Saksnummer og dokumentnummer
2026/10290-4

Høringssvar om Randalen kraftverk sak 202525889

Høringssvar fra Rana kommune, org.nr. 872418032.

Figur 1. De røde prikkene er arealer som er påvirket av veibyggingen, som eventuelt kan vurderes for plassering av massene.

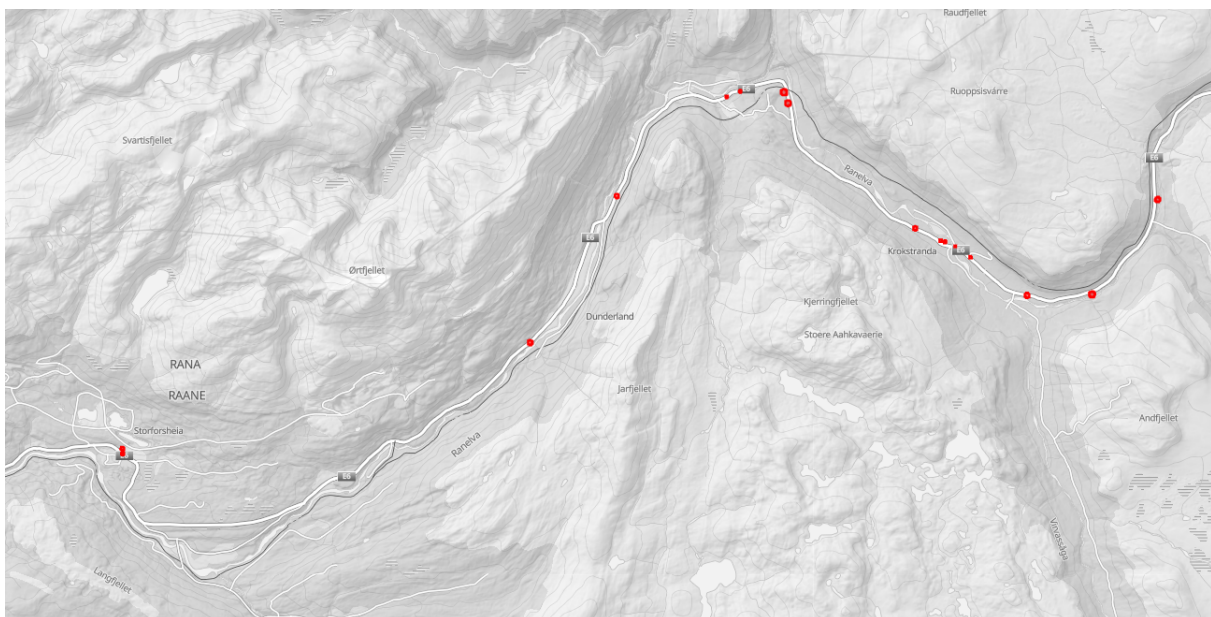
Det bør brukes arealer som allerede er preget av tekniske inngrep, f.eks områder i forbindelse med ny E6. Figur 1 viser en oversikt over slike områder:
